Znak sprawy: AM-KP.6872.604.2025.MOR

Dotyczy: Modernizacji placu Narutowicza w dzielnicy Ochota w Warszawie

Modernizacja Placu Narutowicza

PLAN SYTUACYJNY

NARUTOWICZA-PB-DR-PS.02

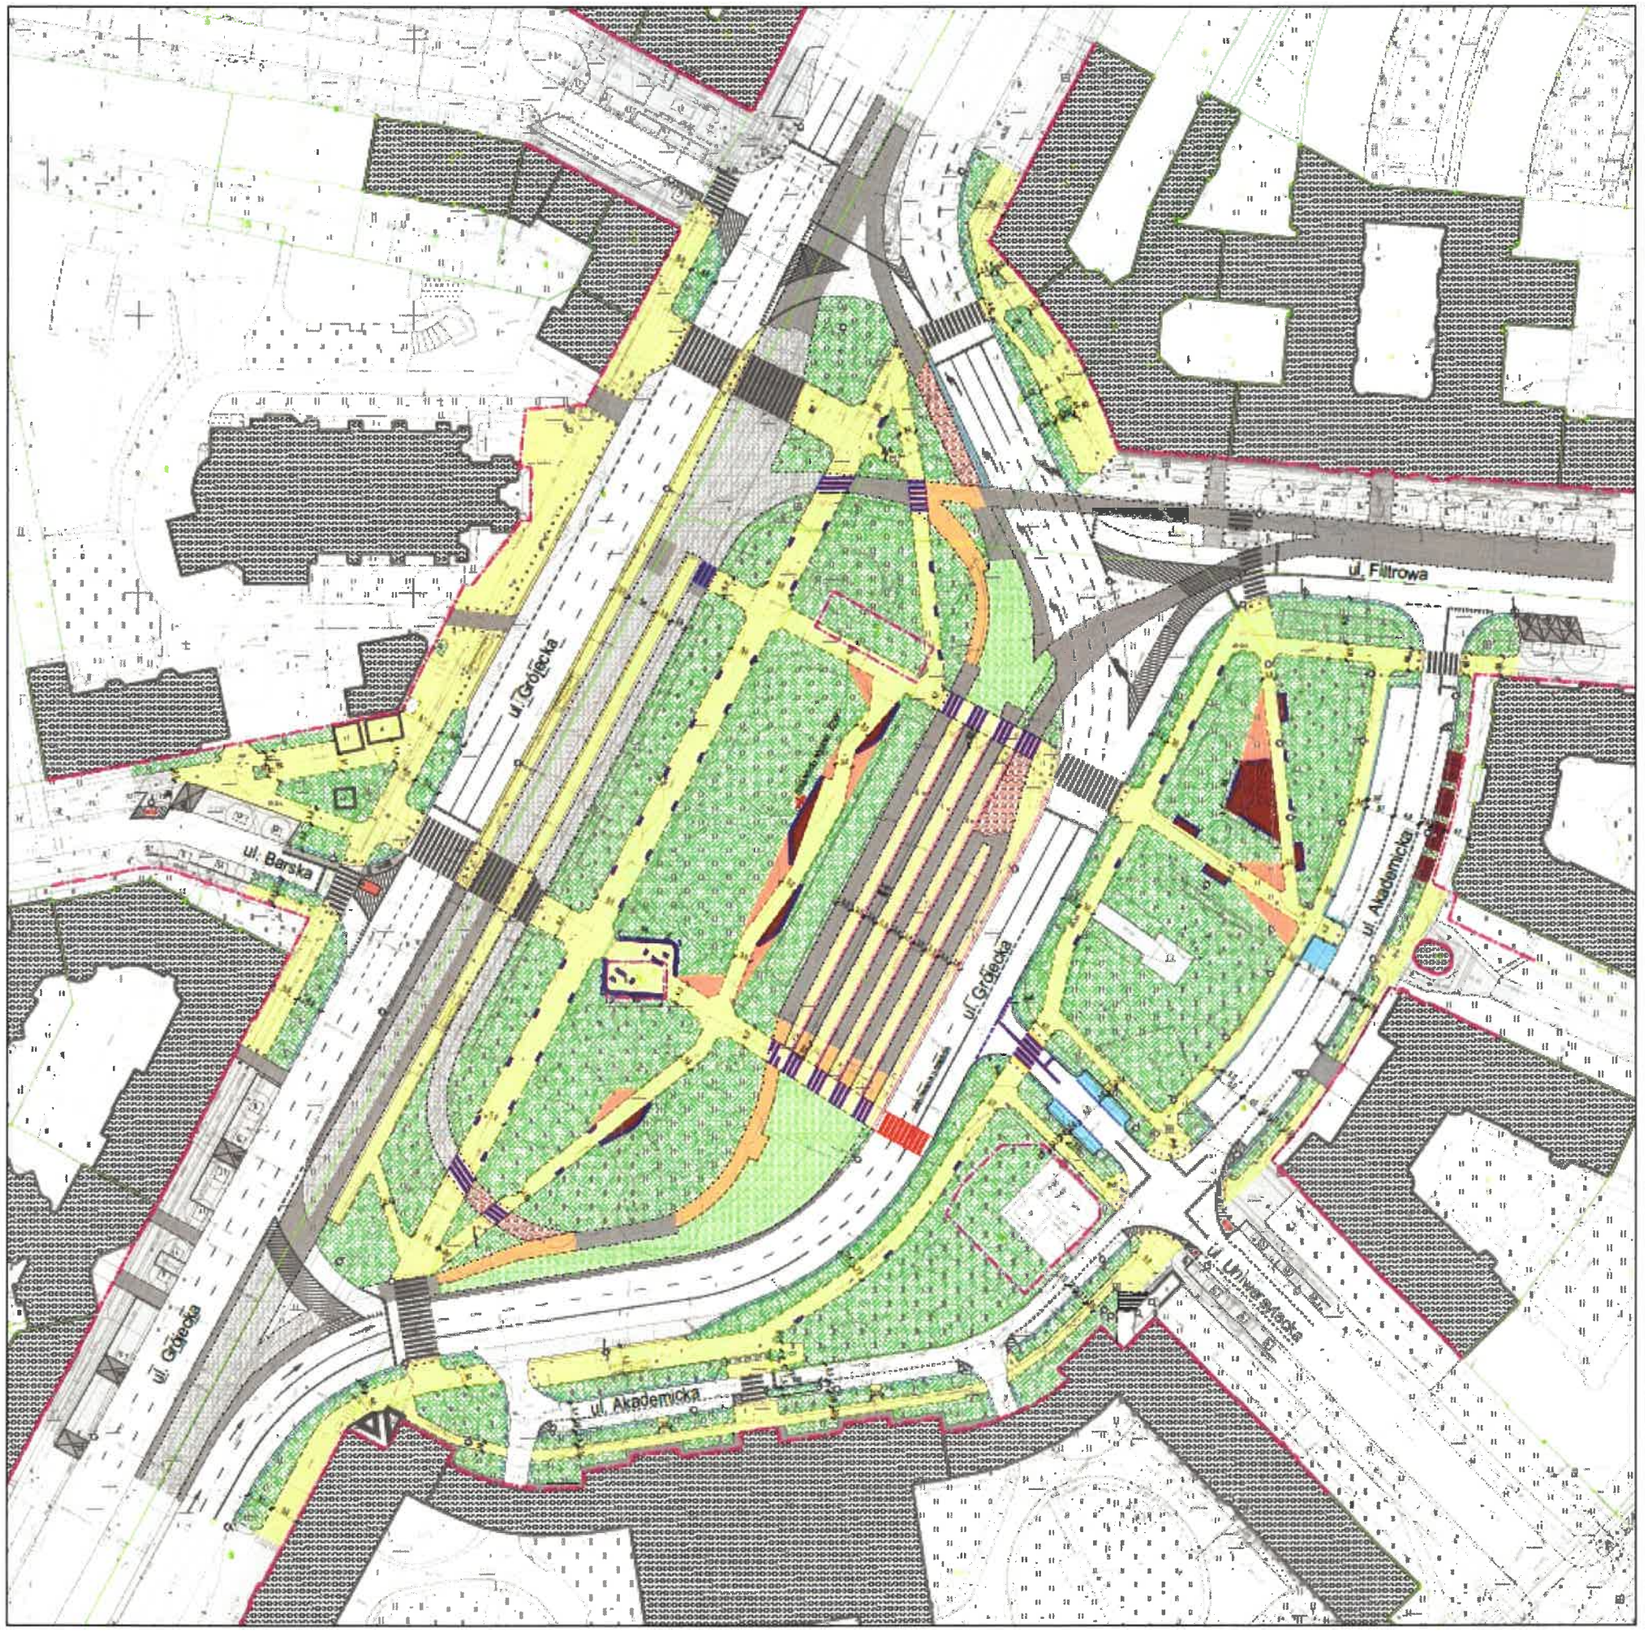
Informujemy, że akceptujemy zaproponowane rozwiązania geometryczne. Koncepcja podtrzymuje wyznaczone w planie miejscowym osie widokowe, rewitalizuje i wzbogaca funkcję rekreacyjną i zieleń.

Pozytywnie opiniujemy funkcjonalne różnicowanie przestrzeni placu w formie tras tranzytowych oraz przestrzeni wypoczynkowych, w powiązaniu z jego otoczeniem, wyposażonych w nowe elementy umeblowania oraz wymianę nawierzchni. Dobrze oceniamy maksymalne wykorzystanie wzorów wyposażenia z katalogu miejskich mebli dla warszawy, w tym ławki warszawskiej. Elementy spoza katalogu, a także wzory oświetlenia wymagają uzgodnienia z tut. Wydziałem. Najpilniejszą kwestią w realizacji koncepcji projektowej pozostają konstrukcje dwóch altan, które muszą być przedmiotem indywidualnego projektu, wykonanego przez osobę uprawnioną, na zlecenie inwestora.

Nie zgłaszamy uwag do zaproponowanych materiałów nawierzchni: mineralnych dla obszarów rekreacyjnych wewnętrznych i płyt kamiennych lub lastryko 50x50 cm układanych na mijankę o długiej spoinie prostopadłej do osi na głównych trasach tranzytowych.

Wstępne założenia dla gospodarki i projektu zieleni nie budzą zastrzeżeń. Zwracamy jednak uwagę, że bardzo duży wpływ na odbiór całej inwestycji będzie miał dobór i ukształtowanie nasadzeń zieleni wysokiej i niskiej, w tym zapewnienie ich atrakcyjnej formy w ciągu zmieniających się pór roku. Za wskazane uznajemy zaangażowanie w tę część projektu architekta krajobrazu. Uszczegółowienie i ewentualne korekty projektu zieleni podlegają uzgodnieniu w naszym Wydziale na dalszym etapie projektowania.

Ewentualne zmiany lokalizacji lub ustawienie nowych skrzynek teletechnicznych wymagają natomiast uzgodnienia z Wydziałem Ochrony Krajobrazu Miasta BAiPP.
